**AVIS RELATIF À LA PROTECTION
CONTRE LES EVENTUELS EFFETS NOCIFS ET NUISANCES
PROVOQUÉS PAR LES RAYONNEMENTS NON IONISANTS
GÉNÉRÉS PAR DES ANTENNES ÉMETTRICES STATIONNAIRES**

Commune : NAMUR - Exploitant : PROXIMUS

Référence exploitant : 81MAH_00

Rapport n° 4108 / 2023

Figure 1 : Vue en plan des lieux de séjour et des points de contrôle

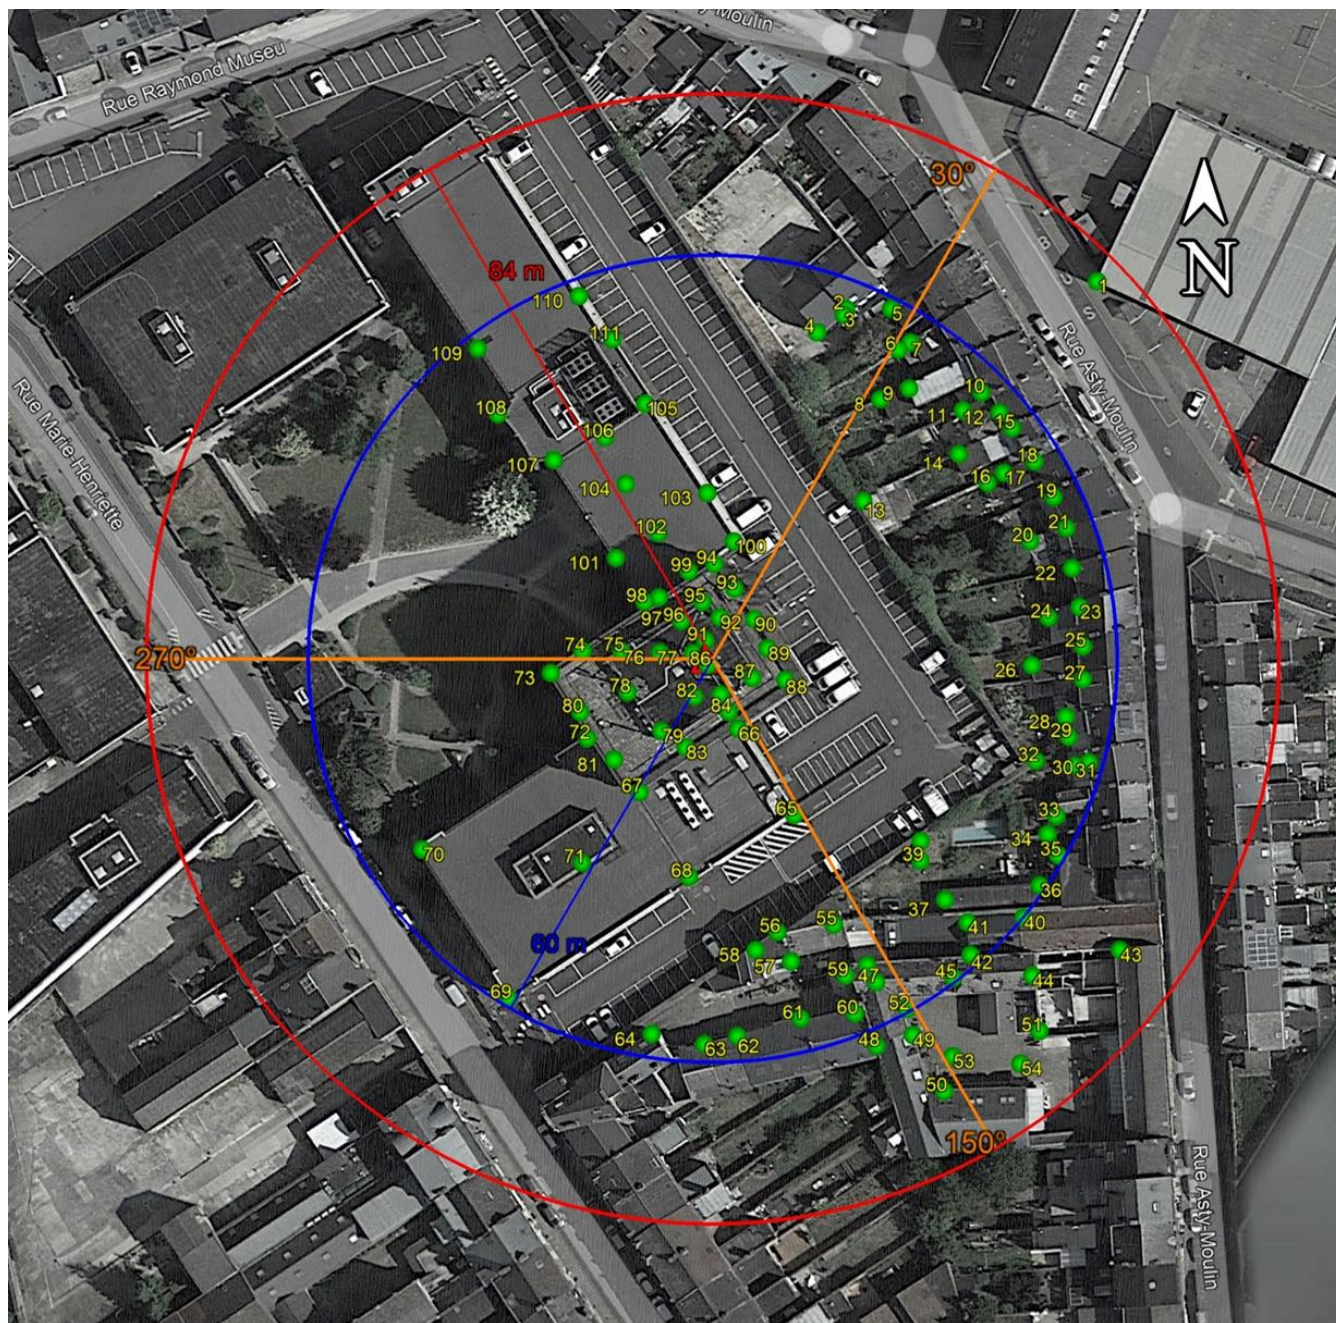
N° point de contrôle	LS	Atténuation (dB)	Indice d'exposition relatif à la limite par installation IE_i
85	LS65	10,0	0,044
66	LS65	3,0	0,036
75	LS65	10,0	0,033
76	LS65	10,0	0,033
74	LS65	10,0	0,033
92	LS65	10,0	0,031
93	LS65	10,0	0,030
73	LS65	10,0	0,030
84	LS65	10,0	0,030
52	LS52	0,0	0,029
90	LS65	10,0	0,026
50	LS43	3,0	0,025
65	LS65	3,0	0,024
78	LS65	10,0	0,022
53	LS52	0,0	0,021
100	LS65	3,0	0,021
46	LS43	3,0	0,020
43	LS43	3,0	0,020
59	LS59	3,0	0,020
54	LS52	0,0	0,020
80	LS65	10,0	0,019
57	LS55	3,0	0,018
47	LS43	3,0	0,018
94	LS65	10,0	0,017
44	LS43	3,0	0,017
103	LS65	3,0	0,017
95	LS65	10,0	0,017
49	LS43	3,0	0,017
55	LS55	3,0	0,017
3	LS2	3,0	0,017
48	LS43	3,0	0,016
60	LS59	3,0	0,016
2	LS2	3,0	0,016
4	LS2	3,0	0,016
45	LS43	3,0	0,015

En ce qui concerne les antennes de l'installation mentionnées dans le tableau 1, la distance maximale à laquelle la limite pourrait être atteinte, à l'extérieur, est égale à 83,9 m. S'il n'y a pas de LS à une distance inférieure, les antennes respectent forcément la limite d'immission.

Dans le cas des LS situés à l'intérieur des bâtiments, une atténuation d'obstacle est prise en compte et il en résulte que la distance maximale à laquelle la limite pourrait être atteinte se réduit à 59,4 m.

Figure 2 : Vue en plan des installations d'antennes dans un rayon de 300 mètres autour de l'installation faisant l'objet de la demande d'avis

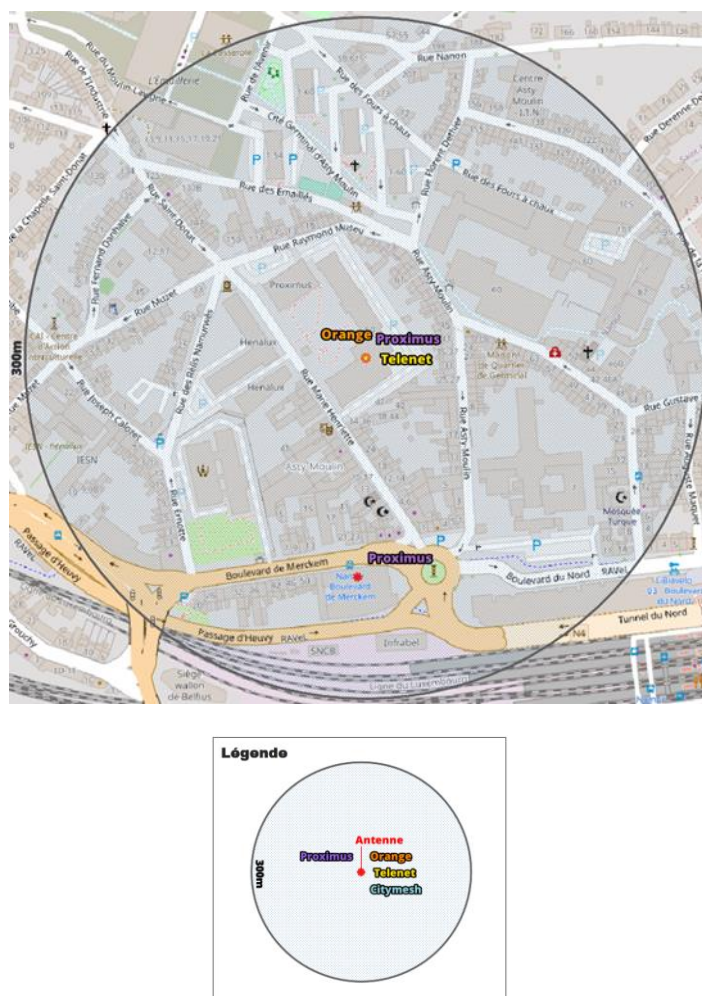
Compte tenu du nombre d'installations localisées dans la figure 2, il apparaît que l'intensité du rayonnement électromagnétique généré, dans les lieux de séjour situés à proximité de l'installation référencée dans le paragraphe 2, par l'ensemble des antennes émettrices stationnaires de l'ensemble des exploitants du même site d'antennes émettrices stationnaires respecte la limite fixée à l'article 4, § 2 du décret.
